Minuta
“Subestación Seccionadora Orcoma”
Aplicación del Artículo 102° - Ley General de
Servicios Eléctricos

25 de febrero de 2022

SUBGERENCIA DE PLANIFICACIÓN

Figura 1-2: Diagrama unilineal simplificado Subestación Seccionadora Orcoma, presentado por el Promotor.

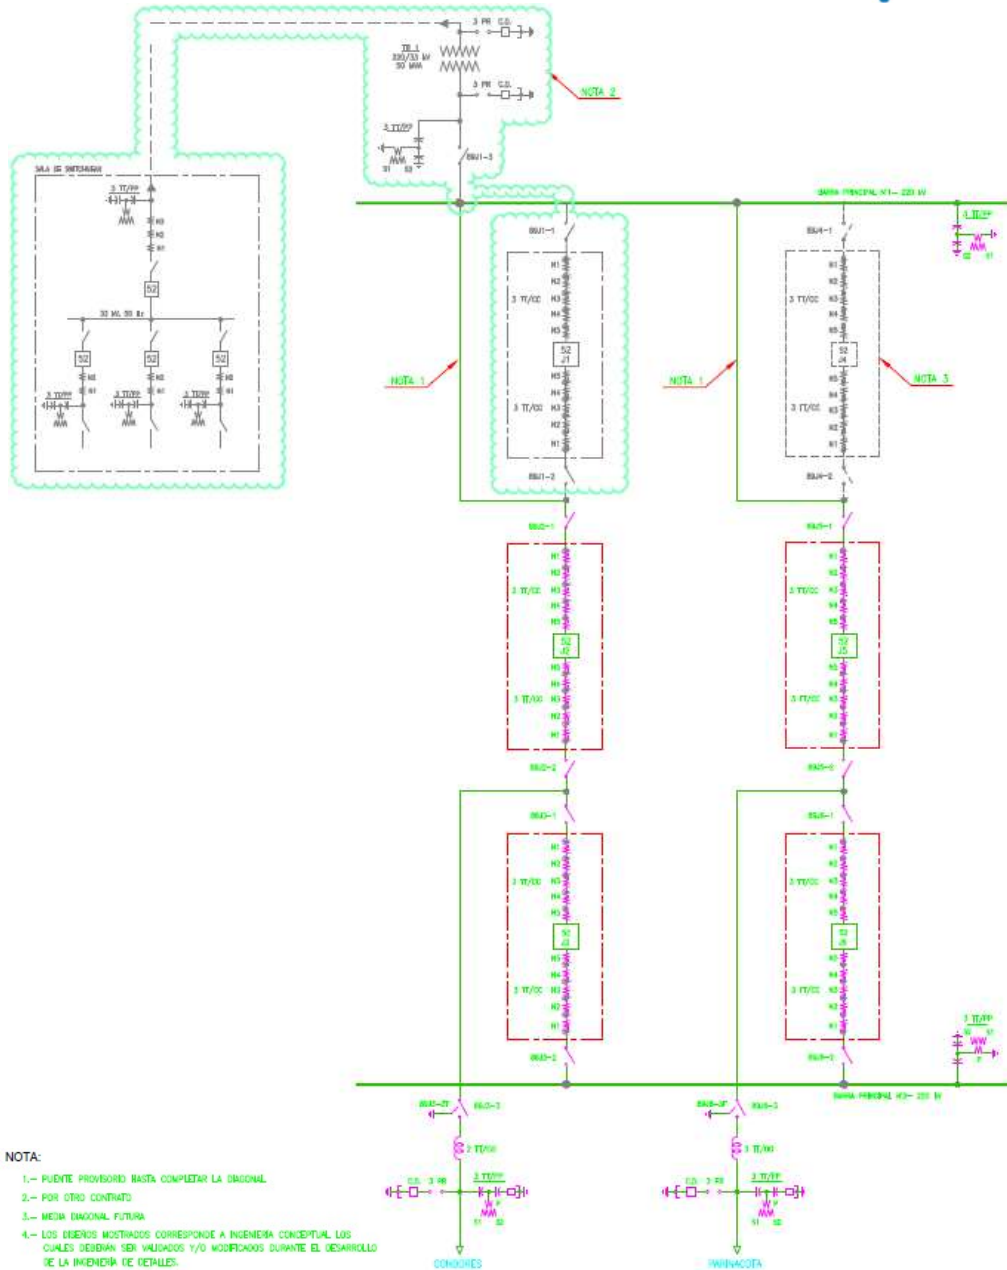
Los equipos que componen a esta subestación, según la información proporcionada por el Promotor, se presentan en la Tabla 1-2. El diagrama unilineal presentado posee información concordante con los planos presentados. En cuanto a estos últimos, se observa que los planos de corte reflejan la cantidad y tipo de equipos considerados en el diagrama unilineal y el informe del Promotor.

Es importante indicar que la topología de la subestación propuesta cumple con los requisitos de diseño de confiabilidad indicados en el Artículo 47° Anexo Técnico “Exigencias Mínimas de Diseño de Instalaciones de Transmisión”.

Figura 2-1. Cargabilidad para los escenarios simulados considerando contingencias en el sistema de 220 kV.

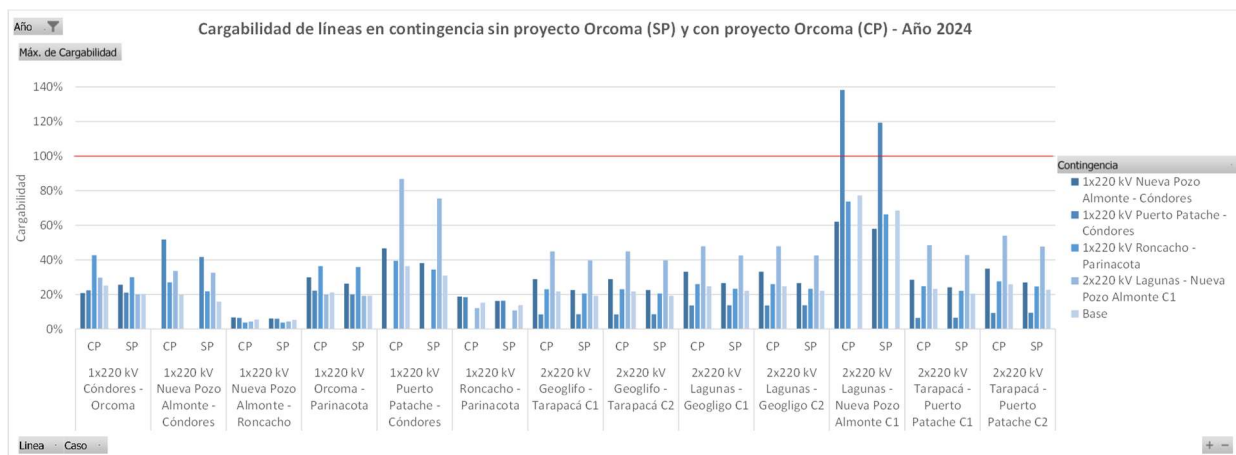
Por otro lado, mediante la Figura 2-1 y Figura 2-2, se muestra la cargabilidad resultante de las líneas para los escenarios anteriormente mencionados, considerando las principales contingencias de líneas en el sistema de 220 kV analizado. A partir de los resultados obtenidos, se puede observar que la conexión del

proyecto “Pampa Orcoma” no genera problemas adicionales en el sistema en 220 kV al norte de S/E Lagunas, puesto que, con una única excepción, para todas las condiciones simuladas, no se supera la capacidad nominal de las instalaciones de transmisión. A mayor detalle, solo en un caso se observa una cargabilidad superior al 100%, en dicho caso se observan sobrecargas de 38% y 19% en condición con y sin proyecto al año 2024, respectivamente, en la línea 2x220 kV Lagunas – Nueva Pozo Almonte, para el escenario verano-día, cuando ocurre una contingencia que tiene por consecuencia la salida de la línea 1x220 kV Puerto Patache – Cóndores. No obstante, dicha condición se presenta incluso sin la influencia del proyecto analizado y se resuelve con la obra “Nueva Línea 2x220 kV Lagunas – Nueva Pozo Almonte, tendido primer circuito”, la cual se estima entre en operación en enero del año 2025.
